ANLAGE 1 zur Vorlage 008/19

Bebauungsplan Nr. 336, Kennwort: "Dionysiusstraße / Heidackerstraße", der Stadt Rheine

I. Abwägungsbeschluss

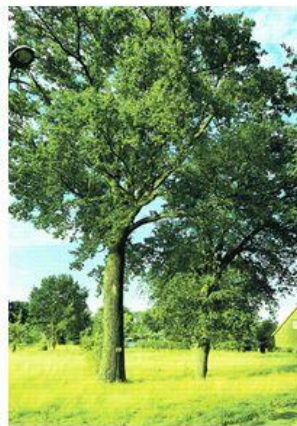
- *die Heidackerstrasse – Flurstück 419 – hat eine Breite von lediglich 5 Metern und ist derzeit nur als Wirtschaftsweg ausgebaut (Foto 1)*
- *sie wird genutzt als Zugang zu den bereits vorhandenen Gebäuden sowie als lebhaft frequentierte Zufahrt von der Dionysiusstr. aus zum Parkplatz der Kleingartenanlage Heidacker, zu den Gärten und zum Vereinsheim der Gartenfreunde Gellendorf (Fotos 2)*

- *auf/an der Heidackerstr. befindet sich ab dem Parkplatz an der Grenze zum Kleingarten eine erhaltenswerte Hecke, die im B-Plan 226 ausdrücklich vorgesehen ist (Foto 1)*

- *die Strasse verengt sich im mittleren nördlichen Bereich durch den Niveauunterschied zu den Grundstücken Kiefernweg 23 und 25 (siehe Foto 3 mit Böschung auf der Strasse)*

- *Begegnungsverkehr ist im verengten Bereich nicht möglich*
- *sie hat im nördlichen Bereich einen Niveauunterschied zum Kleingartengelände von geschätzt 2 Metern (Foto 4 aus dem Kleingarten; im Hintergrund das Haus Heidackerstr. 12 auf Strassenniveau)*

Völlig unverständlich ist mir i.ü., dass zwei vitale Eichen, die sogar dem Eichenprozessionsspinner widerstanden haben, in der Begründung des Entwurfes Seite 11 als nicht mehr verkehrssicher oder langlebig deklariert werden (Foto 5).

Die Bedenken zur Erschließung werden nicht geteilt. Auf die vorhandenen und funktionierenden Erschließungsstraßen Dionysiusstraße und Heidackerstraße kann bei der Planung problemlos zurückgegriffen werden. Auch Begegnungsverkehr ist mit den vorhandenen Breiten möglich.

Nicht zuletzt bestünden mit dem Bebauungsplan aufgrund der vorgenommenen Ausweisung der Verkehrsfläche an der Heidackerstraße erforderlichenfalls Möglichkeiten einer Ausweitung des Straßenraums. Ein Ausbau der Straße ist jedoch zunächst nicht geplant und ist derzeit auch unter der Berücksichtigung der neu entstehenden Wohnbebauung nicht erforderlich. Sollte ein Bedarf zukünftig erkennbar werden, könnte perspektivisch anhand der Festsetzungen des Bebauungsplans ein Ausbau der Heidackerstraße herbeigeführt werden. Dann selbstverständlich mit besonderer Beteiligung des Kleingartenvereins.

Wie in der Stellungnahme kritisiert, beinhaltet die mit dem vorliegenden Bebauungsplan vorsorglich festgesetzte und für die Zukunft als mögliche Verkehrsfläche gesicherte Fläche an der Heidackerstraße (Flurstück 25) eine etwa 10 Meter lange Zier-Buchenhecke. Diese und die an der Hecke angegliederte einfache Beetbegrünung zur Umrandung des Kleingartenstellplatzes (s. Foto), lösen jedoch weder aus ökologischen Gründen, noch aus ästhetischer Sicht besonderen Schutzbedarf aus und sind überplan- sowie im Bedarfsfall ersetzbar. Darüber hinaus befinden sich keine Hecken und auch keine Gartenhäuser oder Geländekanten im Plangebiet, da diese lediglich im Norden, außerhalb des Plangebietes zu finden und damit nicht von der Planung betroffen sind.

Bezogen auf die angesprochene, im Zuge der Planung vorgesehene und mögliche Fällung der beiden Eichen im südöstlichen Teil des Plangebietes wird festgehalten, dass die Vitalität nach Prüfung durch die Technischen Betriebe – Abteilung Grün im März 2016 nur bedingt gegeben ist:
